CIRCULAR N° 29

PROCEDIMIENTO DE COMPRA: **PROCEDIMIENTO COMPETITIVO K52827**
GRUPO: **230**
OBJETO: **REHABILITACIÓN DE LA CENTRAL HIDROELÉCTRICA DE RINCÓN DE BAYGORRIA.**

3.B.03 Gen y Aux Ppios

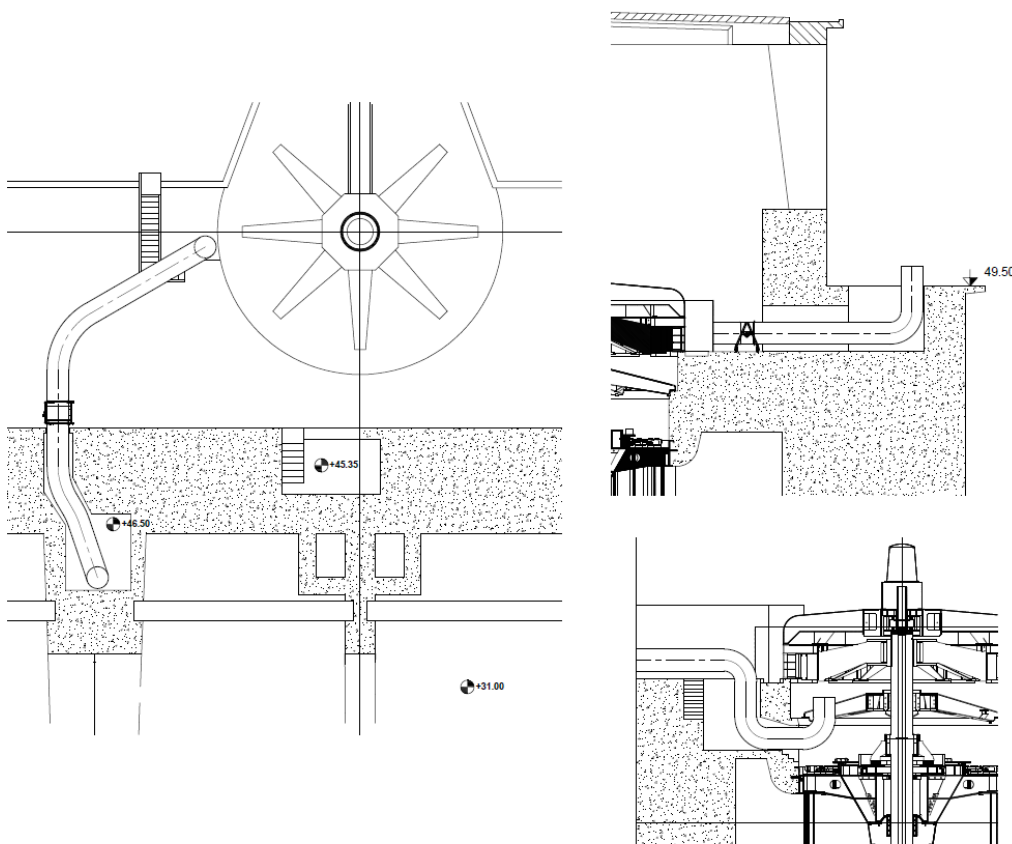
i. Página III-B-3-36. Se efectúa el siguiente agregado:

DOCUMENTO ORIGINAL	MODIFICACION / AGREGADO
3.10.13. Protección contra Incendio [...]	3.10.13 Protección Contra Incendio [...] El Contratista deberá proveer una manga de 500 mm de diámetro de PVC que se usará como instalación temporaria en caso de disparo del sistema de CO₂ para extracción de este gas fuera del recinto del generador al exterior de la central. La instalación será efectuada desde la cubierta inferior del generador, en el pozo de turbina, o bien a la cubierta exterior del generador hasta la sala del pozo de bombas en el nivel 46,5 m. El Contratista deberá prever la abertura y cierre hermético conveniente para su instalación segura a efectos de evacuar el CO₂ y conducirlo hasta la abertura del techo de la sala del pozo de bombas para su evacuación al exterior. Se instalará en el tramo medio de la manga un ventilador monofásico, adecuado al diámetro de la manga y con una potencia a ser determinada por el Contratista y presentada a UTE para aprobación. El motor del ventilador será de una tensión de 220 V 50 HZ acoplado en forma directa al ventilador y con protección según IEC 60529 IP 65, montado sobre rodamientos y para funcionamiento continuo. Para el dimensionamiento del ventilador, se deberá considerar no menos de 5 renovaciones por hora del volumen del recinto del generador. La manga tendrá las siguientes características Longitud no menor a 65 m Fabricada con tejido polyester recubierto de

DOCUMENTO ORIGINAL	MODIFICACION / AGREGADO
	PVC por ambos lados 810 g/cm² y con aditivos ignífugos Tendrá un alambre helicoidal galvanizado con funda de PVC para darle forma al ducto La unión entre tramos se hará por velcro con aros de sujeción y el acople al ventilador se efectuará con correa con sistema de fijación de gancho metálico tipo cocodrilo EL material de la manga deberá soportar una temperatura de 300 °C. La manga será provista con los ganchos y elementos de fijación temporaria galvanizados. El detalle de diseño de la instalación de la manga deberá ser presentado a UTE, incluyendo el listado de materiales para aprobación.

Se adjunta un esquema de la Instalación a considerar para evaluación de UTE.

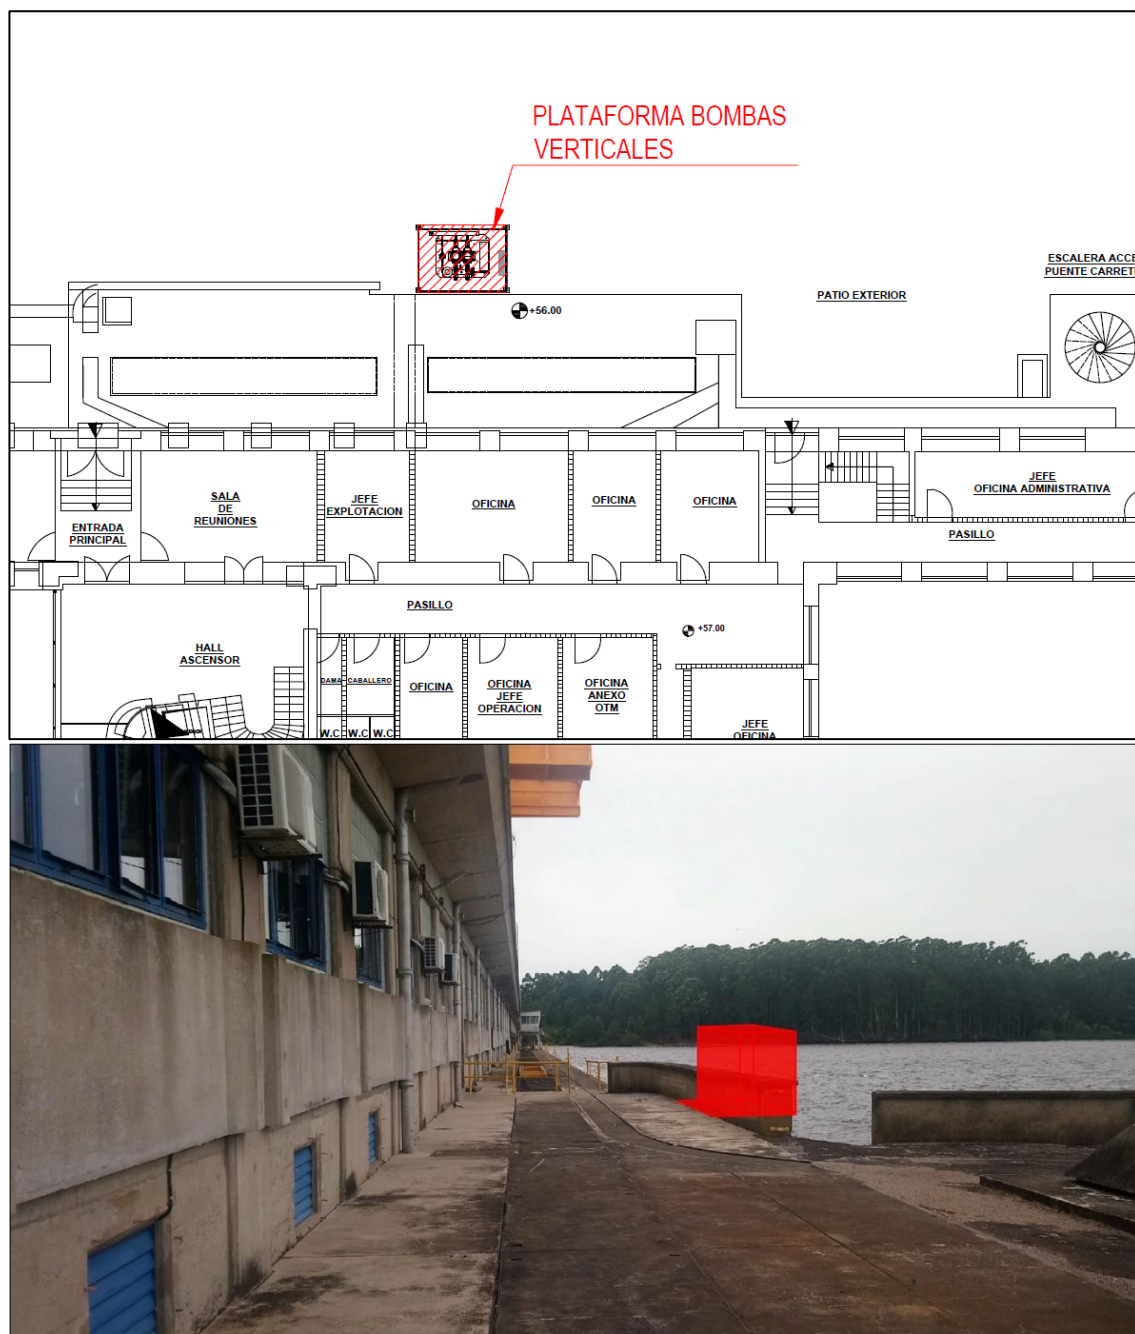
Según lo solicitado en el pliego, para el sistema hidráulico contra incendio está previsto la instalación de un nuevo sistema de bombeo (certificado UL/FM), el cual tomará de un tanque de reserva que actuaría como "pulmón" ya que no cumple con capacidad que solicita la norma internacional NFPA y la normativa nacional de la DNB para poder oficiar de reserva de incendio. Para garantizar el suministro de agua; la confiabilidad del sistema y la habilitación por parte de la DNB las bombas de suministro también deben ser listadas UL/FM. Como se indicó en una circular anterior las bombas actuales no lo cumplen.

Vista la complejidad que el sistema de bombas y tanque pulmón, y el aumento de puntos de falla que agregan, solicitamos acurar los siguientes puntos:

- a) ¿Existe la posibilidad de instalar un tanque de reserva de incendio y una sala de bombas en el predio próximo a la central? Manteniendo las bombas de suministro existente
- b) ¿Existe la posibilidad de utilizar bombas de turbina vertical listadas UL/FM directamente en el embalse de la represa? En caso de que sea posible solicitamos que nos faciliten la posible ubicación y la variación del nivel del lago.

- a) Dada la condición y el buen funcionamiento de las bombas, y con la intención de limitar los costos de la instalación del sistema, es el deseo de UTE de mantener las bombas existentes. El Contratista puede proponer una ubicación alternativa a la sugerida en los diseños durante la etapa de ejecución de ingeniería de la renovación para consideración de UTE.
- b) Existe la posibilidad de efectuar una instalación sobre el lago con bombas de turbina vertical. El Contratista podrá presentar esta alternativa a UTE en la etapa de ingeniería de proyecto.

Las variaciones del nivel del lago podrán ser obtenidas de la información puesta a disposición de los oferentes, en la Circular N° 9, en el archivo "Datos UI de Baygorria 2007-2017" que se encuentra en formato Excel. El mismo contiene los registros históricos de operación en las fechas indicadas.

La posible ubicación sobre el embalse de la represa será analizada con UTE durante la etapa de ingeniería de proyecto. Una posible ubicación para las bombas verticales a considerar puede ser la sugerida en el siguiente esquema.
